**"Protokoll aus der Besprechung der slowakischen und der österreichischen Seite zur vorgeschlagenen Tätigkeit "Leistungserhöhung der Blöcke 1 und 2 im KKW Mochovce" gemäß Artikel 6 der Vereinbarung zwischen Regierungen der Slowakischen und Österreichischen Republik über Durchführung der Vereinbarung bezüglich Beurteilung der grenzüberschreitenden Umwelteinflüsse und gemäß Artikel 5 der Vereinbarung über Beurteilung der grenzüberschreitenden Umwelteinflüsse, die sich am 6. 3. 2008 in Bratislava stattfand."**

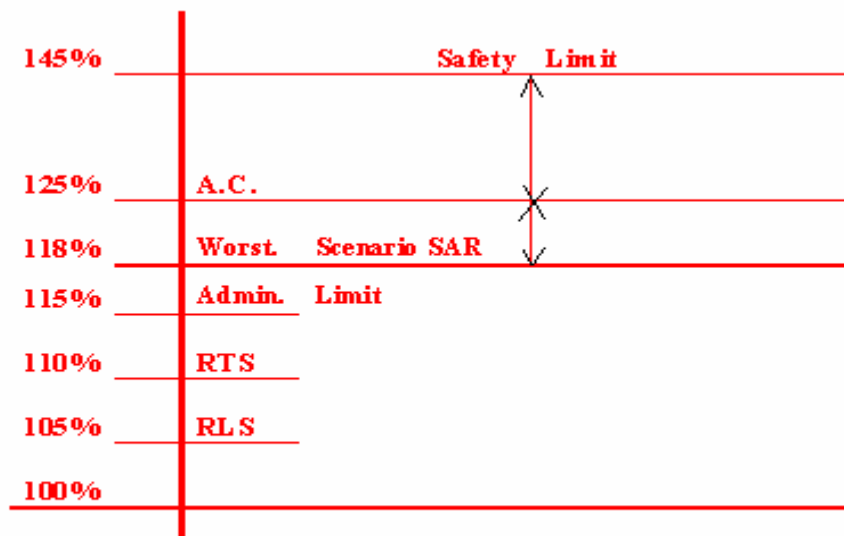
Er fragt sich beim Kernaufsichtsamt der SR im Zusammenhang mit Sicherheitsreserven (safety margins) – er fordert **die Stellungnahme der Atomaufsichtsbehörde der SR zur Schöpfung der Sicherheitsreserven**. Die Frage beantwortet **Hr. Rovný (Atomaufsichtsbehörde der SR)**. Er klärt den qualitativen Zutritt zur Beurteilung der Sicherheitsreserven im Zusammenhang mit dem Projekt „die Leistungserhöhung der Blöcke 1 und 2 im KKW Mochovce“ (er benutzt das angegebene Diagramm, die Zahlen im Diagramm haben nur demonstrativen Charakter und sind nicht als reale Werte eingeführt):

Er betont vor allem, dass für Beurteilung der Sicherheitsanalysen der Leistungserhöhung die gleichen Akzeptanzkriterien wie für ursprüngliche Leistung verwendet wurden, d. h. dass diese von Änderung nicht beeinflusst wurden. Man klärt auch die Verwendung des zusätzlichen Sicherheitslimits im gültigen Dokument „Limite und Bedingungen,“ das zur Zeit nur den administrativen Charakter bezeugt, wird aber auch in der Zukunft erhalten.

Weiter antwortet **Hr. Cvan (VUJE, a.s.)**: Er führt an, dass weltweit keine einheitliche Bewertungsmethodik und kein Vergleich des Sicherheitsmaßes (safety margins) der Blöcke vor und nach der Änderung des Projektes, sowie kein Vergleich der verschiedenen Blöcke gegenseitig, existieren. Die Ergebnisse der Sicherheitsbewertung in der Lizenz-Sicherheits-Dokumentation beweisen, dass beim Betrieb (in allen voraussichtlichen Betriebsregimen inklusive Unfälle) Nicht-Null-Reserven bis verbindliche Akzeptabilitätskriterien erhalten sind. Weder in der slowakischen Legislative noch in der legislativen Praxis ist keine Bezeichnung der (zusätzlichen) Lizenzreserve der Akzeptabilitätskriterien eingeführt. Die Zulänglichkeit der Kriterien für Sicherung des geforderten Sicherheitsmaßes ergibt sich vor allem davon, dass infolge des Konservatismus der Analysen und der Bestimmung von Werten der Limitparameter die physikalischen Grenzen (z. B. die Brennstofftemperatur, die zu seiner Verletzung führt) von in Kriterien verwendeten Werten genügend entfernt sind.
